Abwägungs- und Beschlussvorschläge zu den Stellungnahmen der Behörden, Verbände und der sonstigen Träger öffentlicher Belange nach § 4 Abs. 1 BauGB und Beteiligung der Öffentlichkeit nach § 3 Abs. 1 BauGB

2. Änderung und Erweiterung Bebauungsplan mit Grünordnung Steinbruch Wertach und**3. Flächennutzungsplanänderung mit integriertem Landschaftsplan im Bereich Steinbruch Wertach**

20.07.2026

Beteiligung der Behörden gem. § 4 Abs. 1 BauGB und der Öffentlichkeit gem. § 3 Abs. 1 BauGB

Bild 1.3 Abbauplan 2020 - Quelle: 1. Änderung Bebauungsplan 2020

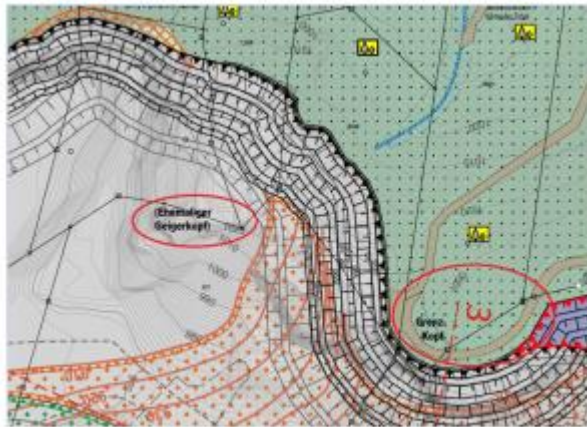
Laut Schnittdarstellung (siehe Schnitt 3) und der öffentlichen Bürgerinformation vom 03.02.2026 wird der Grenzkopf lediglich maximal um 10 m abgesenkt (1.030 m auf 1.020 m). Der Vorentwurf Bebauungsplan hingegen schreibt auf Seite 33, die Abbaukante werde „um nur 20 m bis 30 m abgesenkt“.

Bild 1.4.1 Schnitt 3 - Quelle: Vorentwurf 2. Änderung Bebauungsplan

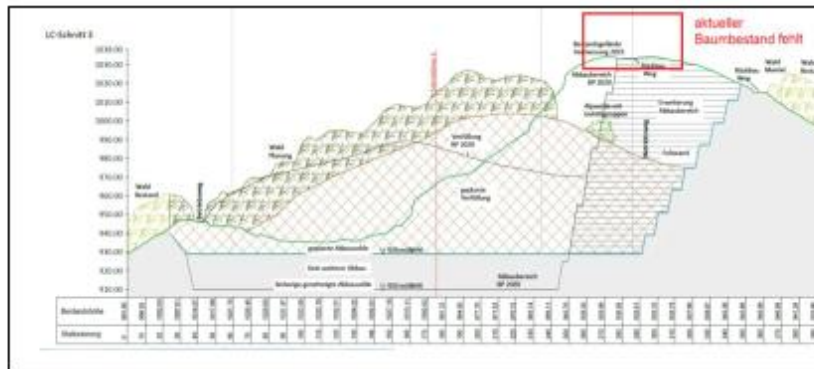
d.h. die im Vorentwurf angegebenen 20–30 m Absenkung Grenzkopf werden zusätzlich um die Höhe des aktuellen Baumbestands mit rund 20 m effektiv vergrößert, sodass die tatsächliche Reduzierung der Schutzfunktion mit rund 50 m erheblich stärker ausfällt.

Im Vergleich dazu wurde im Ursprungsbebauungsplan 2008 ein Schnitt (D) gewählt, der den Baumbestand am Grenzkopf mit mehr als 15m angibt. Die heutige Baumhöhe wird nachweislich heute mit über 20m als höher angesehen.

Bild 1.5.2 Visualisierung - Quelle: Vorentwurf 2. Änderung Bebauungsplan

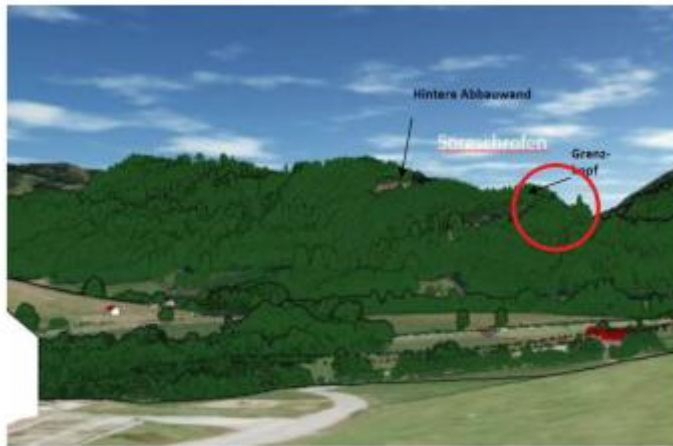
Die Darstellung ist besonders aufgrund der groben Zeichnung nicht geeignet, eine realistische Simulation des zukünftigen Landschaftsbildes zu vermitteln. Um die tatsächlichen Auswirkungen der Absenkung des

1. Bürger 1 (Stellungnahme vom 20.03.2026) identisch BP	
Anregungen / Bedenken / Hinweise	Abwägungsvorschlag
Grenzkopfs und des angrenzenden Hanges korrekt einschätzen zu können, ist eine deutlich aussagekräftigere und präzisere Visualisierung erforderlich. Schutz unserer Heimat: Grenzkopf als natürlichen Schutz für die aktuelle und nächste Generationen erhalten Der Grenzkopf und der verbundene Höhenzug bilden derzeit eine natürliche Geländestruktur, die den Steinbruch von den umliegenden Wertacher Ortsteilen abschirmt und damit die Ausbreitung von Lärm und Staub reduziert. Die nun geplante Absenkung des Grenzkopfes schwächt diese Schutzwirkung deutlich. Diese natürliche Abschirmung muss zum Schutz der Bewohner und Feriengäste in Bichel zwingend dauerhaft gesichert werden. Angesichts sicher folgender Erweiterungen ist dies die letzte Möglichkeit, eine natürliche wirksame Barriere zu erhalten. Die bisherigen Gemeinderäte in Wertach haben genau diese Schutzfunktion in den bisherigen Plänen seit 2008! ausdrücklich berücksichtigt und entsprechend festgelegt. Wir hoffen, dass dieser Schutzgedanke auch weiterhin konsequent fortgeführt wird und für diese sowie kommende Generationen erhalten bleibt. 2 Lärm

Bild 2.9 Geplante Verlagerung Klassieranlage – Quelle: 1. Änderung Bebauungsplan

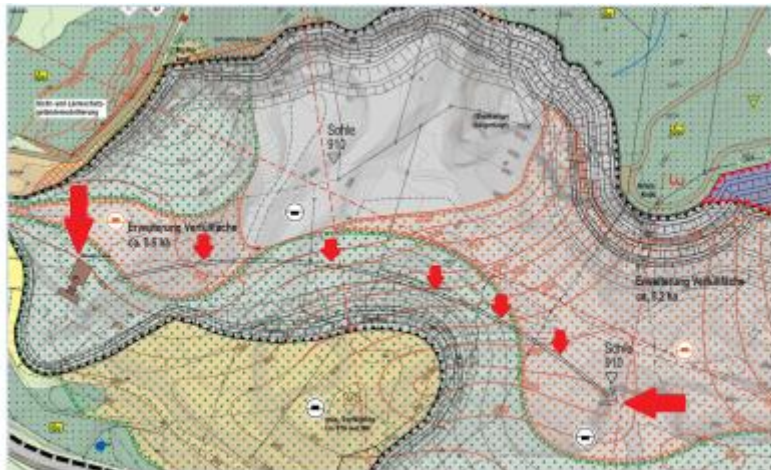
Die aktuelle Formulierung im Vorentwurf, wonach die Anlage „mit Fortschreiten des Abbaus verlegt werden kann“, zeigt nicht die notwendige zeitliche und rechtliche Verbindlichkeit. Die Klassieranlage befindet sich derzeit im westlichen Bereich in unmittelbarer Nähe zur Bebauung von Bichel und weist in dieser exponierten Lage keinerlei wirksame Abschirmung (auch aufgrund nicht erfolgter Rekultivierung!) auf.
